SERVICE INFO – FAG 0043

Стабилизираща щанга 818 0429 10

Допълнителна шайба на адаптера

Модел: Twingo II (CN 0...)

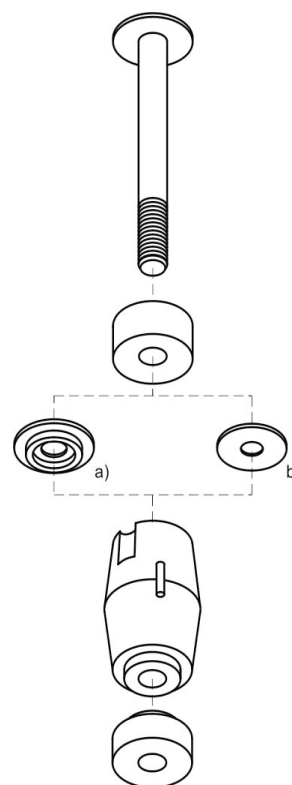
За разлика от обхвата на доставката на OE, серио Schaeffler Automotive Aftermarket доставя стабилизиращата щанга 818 0429 10 с допълнителна синя адаптерна шайба.

Напречната щанга в Renault Twingo II, може да бъде оборудвана с проходен отвор с диаметър 16 мм или 18 мм за стабилизиращата щанга, в зависимост от годината на строителство. Допълнителната синя адаптерна шайба позволява стабилизиращата щанга 818 0429 10 да се използва и за двата модела напречна щанга.

- Измерете проходния отвор за стабилизиращата щанга на монтираната напречна щанга
- Използвайте само бялата шайбата (b) за диаметър 16 мм.
- Използвайте само синята шайбата (a) за диаметър 18 мм.
